PROVINCIA DI IMPERIA

Ambito n. 1 – VAL ROIA

VARIAZIONI DELLA SITUAZIONE ATTIVITA' ESTRATTIVE RISPETTO AL 2008

Comune	SAN REMO	**Provincia**
Località	VEREZZO	IMPERIA
C.T.R. scala 1:10000	258-100	**IM**
Tav. P.T.	58

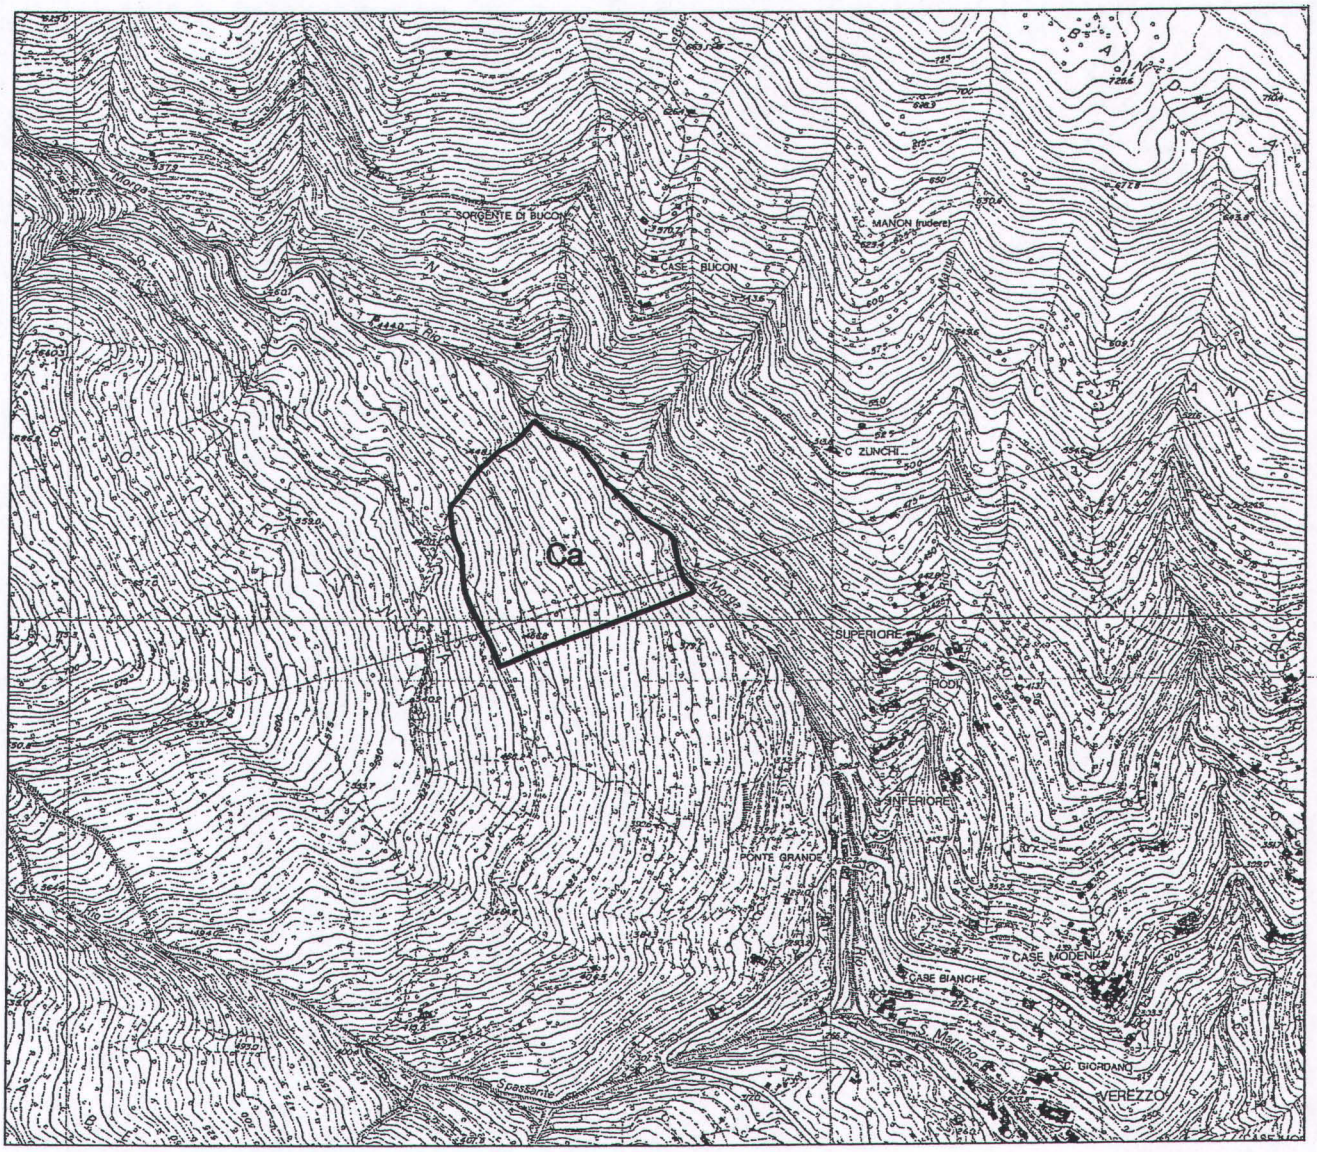
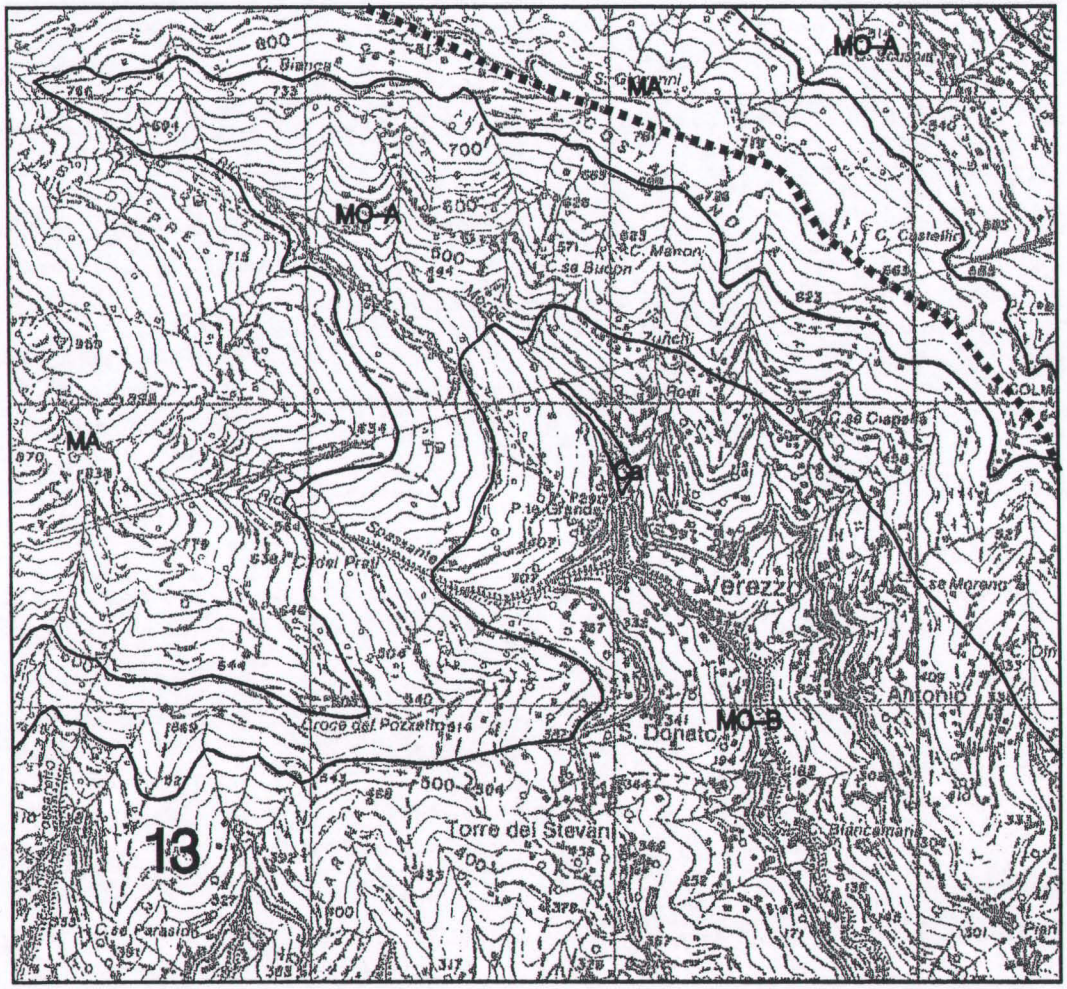
L'areale di cava richiesto, localizzato sul versante destro di un'incisione valliva la cui direttrice è trasversale alla viabilità di accesso all'abitato di Verezzo, può risultare visibile dallo stesso e dalla viabilità ordinaria qualora il ciglio di cava superiore interessi l'ambito di crinale in prossimità delle culminazioni.

Peraltro l'areale proposto appare sovradimensionato rispetto alle quantità di materiale necessarie al mantenimento dell'attività artigianale; un suo ridimensionamento, mirato ad evitare la visibilità del fronte dall'abitato di Verezzo, può rendere la proposta accettabile.
Si ritiene inoltre necessario prevedere che l'apertura del nuovo fronte di cava sia contestuale alla chiusura e sistemazione dell'attuale sito di escavazione.
Si accoglie parzialmente l'istanza con una riperimetrazione dell'areale richiesto, secondo quanto indicato nella scheda 11 bis IM, dell'allegato C e l'inserimento delle seguenti disposizioni particolari:
"L'apertura del nuovo polo estrattivo dovrà avvenire successivamente alla chiusura e all'avvio della sistemazione della cava "VEREZZO ALTA" (11 IM), all'interno della quale rimarranno allocati i macchinari esistenti.
Non è comunque consentita la coltivazione contestuale delle due cave."

Parere favorevole alla variante relativa alla cava Verezzo Alta II" con la prescrizione che il margine inferiore dell'areale previsto sia traslato verso nord al fine di limitarne la visibilità.

Preso atto che la perimetrazione proposta dal comune non appare realizzabile per la limitatezza dell'areale, la nuova proposta risulta defilata rispetto alla visuali prevalenti; in particolare dai fronte mare.

- Lo stato di avanzamento della coltivazione non ha ancora interessato la formazione di lecci di buona qualità posta sulla direttrice di scavo che rappresenta una possibile efficace schermatura nei confronti del previsto nuovo fronte di scavo.

- Gli impianti a servizio della cava risultano in vista della strada, in scadenti condizioni di manutenzione e privi di adeguati spazi di movimentazione e stoccaggio del materiale.

Si rende pertanto necessario inserire la seguente disposizione particolare: "Preventivamente alla realizzazione della cava dovranno essere individuate e realizzate adeguate misure compensative, come previste dal DPR 357/97, atte a controbilanciare l'impatto negativo legato alla realizzazione della previsione nonché a garantire la tutela di aree, ad alta valenza naturalistica, che possano svolgere un ruolo ecologico equivalente a quello dell'area interessata dalla previsione. Inoltre in fase di progettazione della cava dovrà essere effettuata una attenta e approfondita valutazione di incidenza al fine di

"Entro un anno dalla data di approvazione della presente variante, dovrà essere presentato un programma di coltivazione unitario tra le due attività (vecchia e nuova) che salvaguardi il boschetto di lecci esistente e che trasferisca l'attività estrattiva dal vecchio polo al nuovo.

Tale programma dovrà inoltre prevedere la razionalizzazione degli impianti a servizio dell'attività estrattiva"

Si propone l'inserimento della scheda di progetto (11I bis IM), cava di arenaria "VEREZZO ALTA II" con le integrazioni apportate alle "Disposizioni Particolari" e contestuale variante al P.T.C.P., livello locale, assetto geomorfologico, da MO-B a Ca - TAV 58

4 IM
6 IM

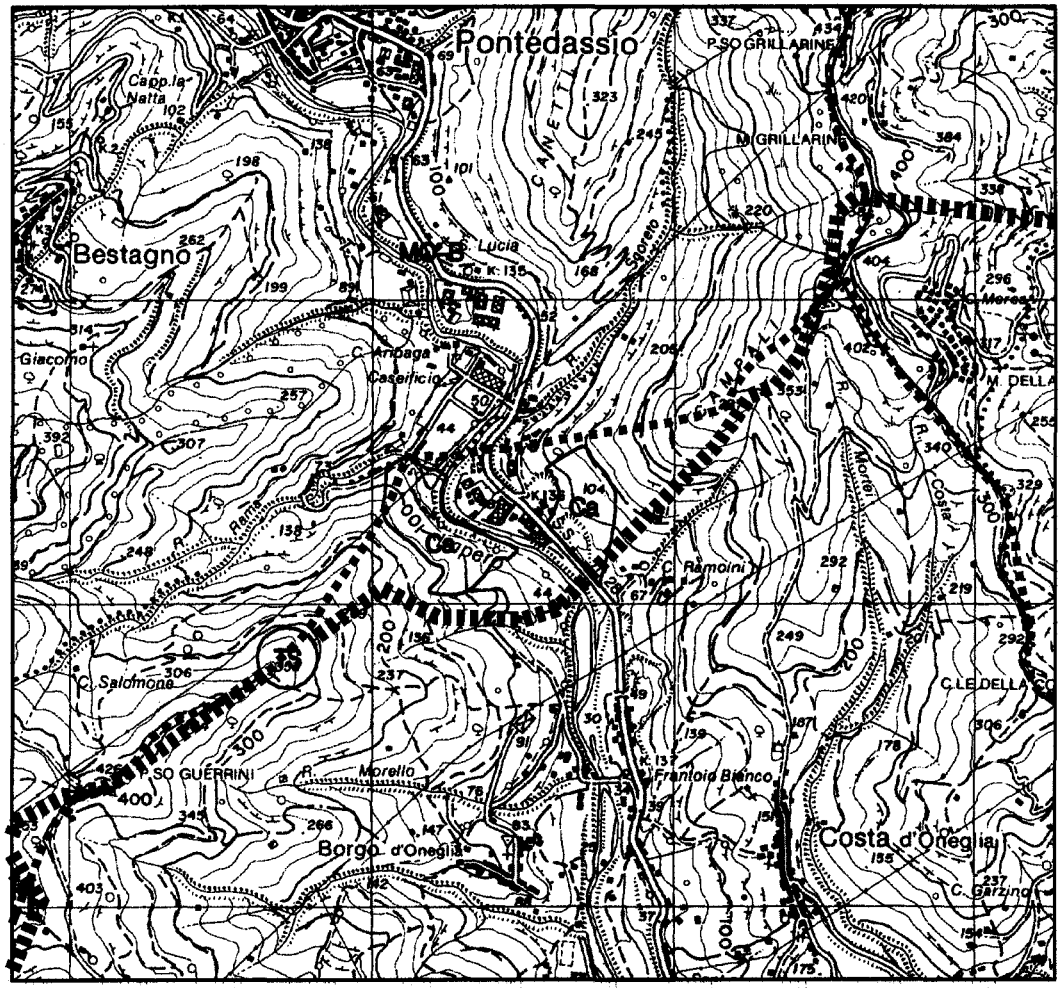
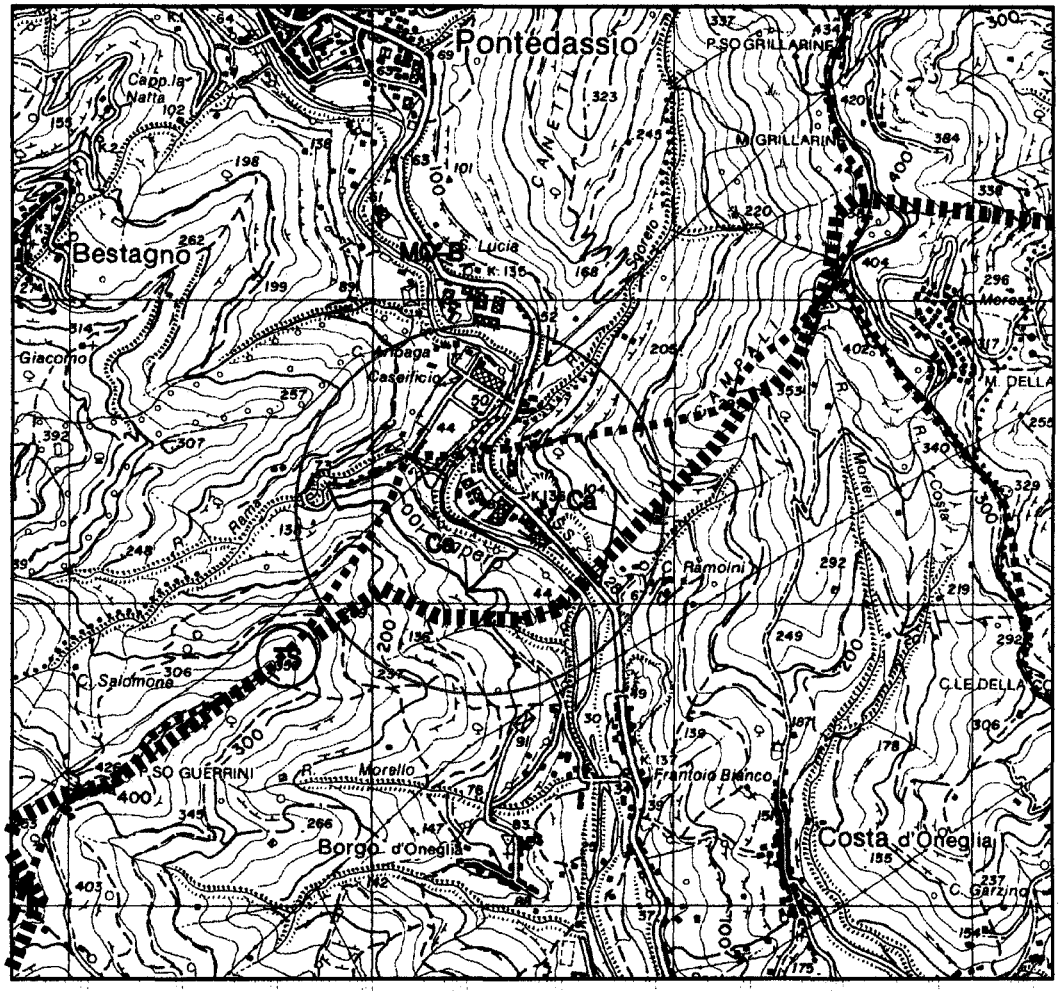
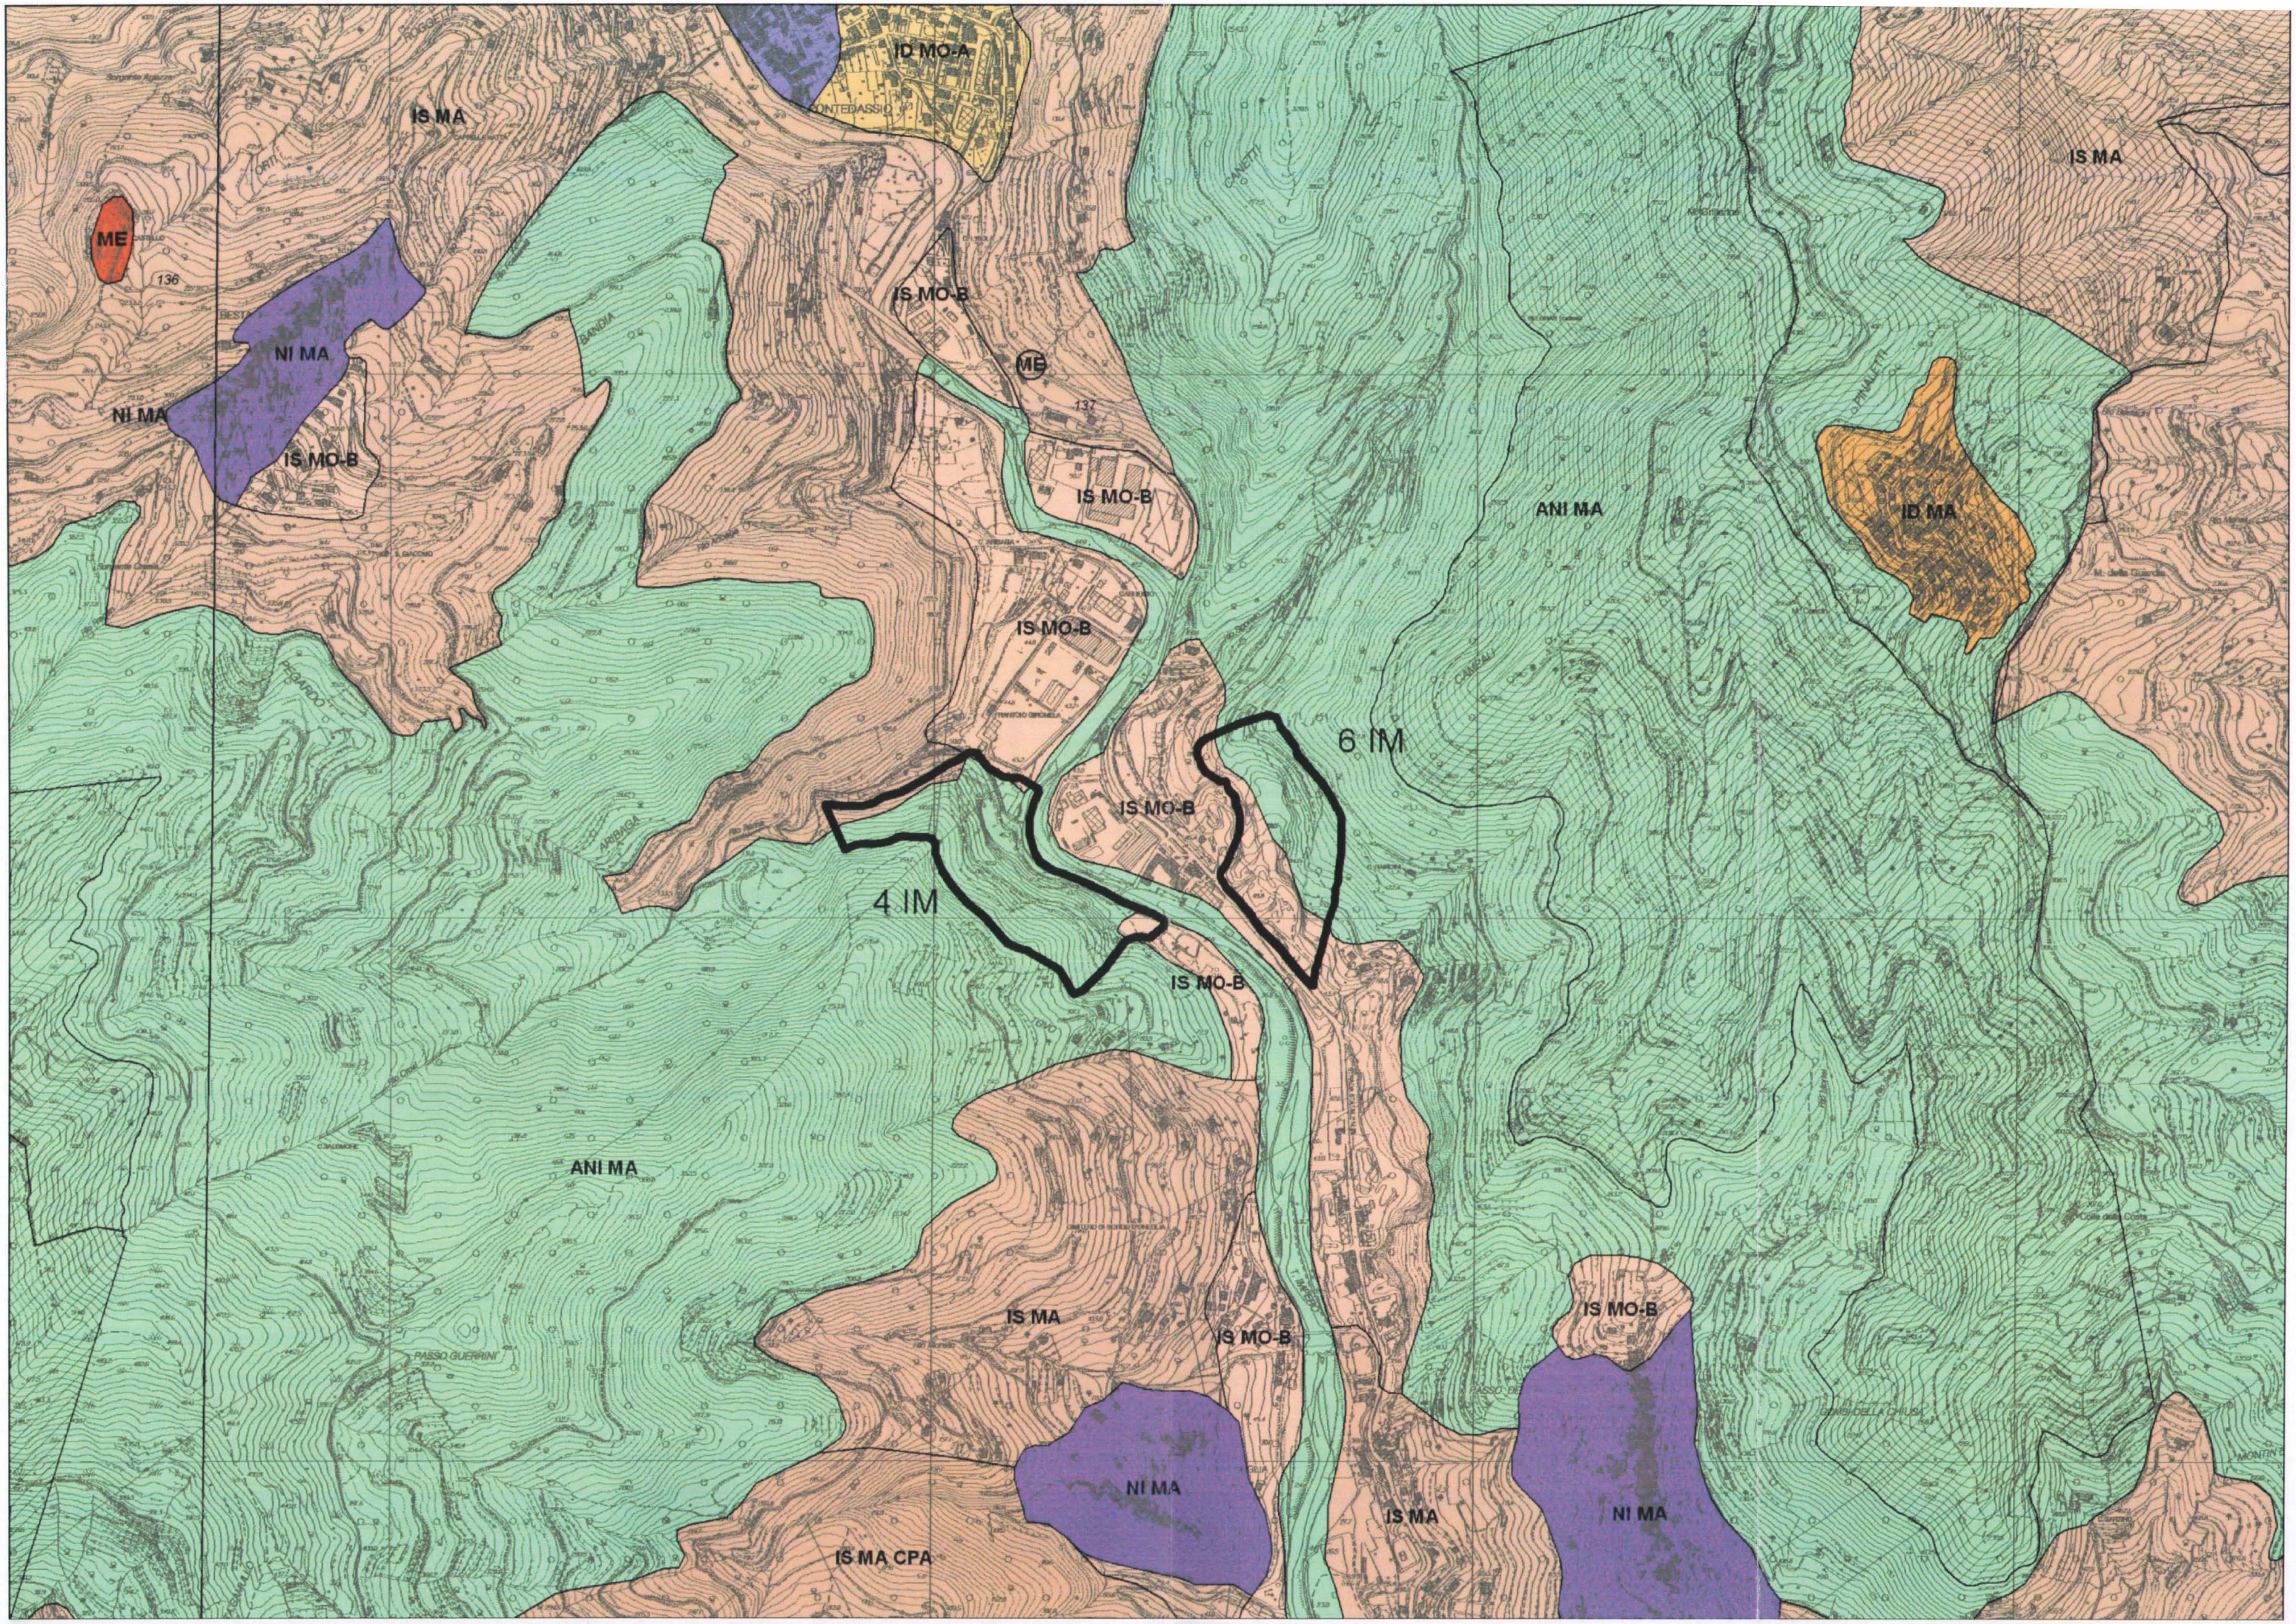
L'istanza presentata è volta a una riperimetrazione e alla modifica del regime normativo della cava esistente "BORGO D'ONEGLIA", ove è presente una formazione di arenaria in banchi, utilizzata per la produzione di massi per le difese spondali marittime e fluviali.

- Riperimetrazione e modifica regime normativo da tipo A a tipo B per la cava "BORGO D'ONEGLIA" (4 IM) e la contestuale modifica al P.T.C.P., livello locale, assetto geomorfologico, da MO-B a Ca e da Ca a MO-B- TAV. 56.

- Ampliamento perimetro cava "CAVE ROSSE" (6 IM) e la contestuale modifica al P.T.C. P., livello locale, assetto geomorfologico, da MO-B a Ca - TAV. 56.

- Riperimetrazione e modifica regime normativo da tipo A a tipo B per la cava "BORGO D'ONEGLIA" (4 IM) e la contestuale modifica al P.T.C.P., livello locale, assetto geomorfologico, da MO-B a Ca e da Ca a MO-B- TAV. 56.

- Ampliamento perimetro cava "CAVE ROSSE" (6 IM) e la contestuale modifica al P.T.C. P., livello locale, assetto geomorfologico, da MO-B a Ca - TAV. 56.
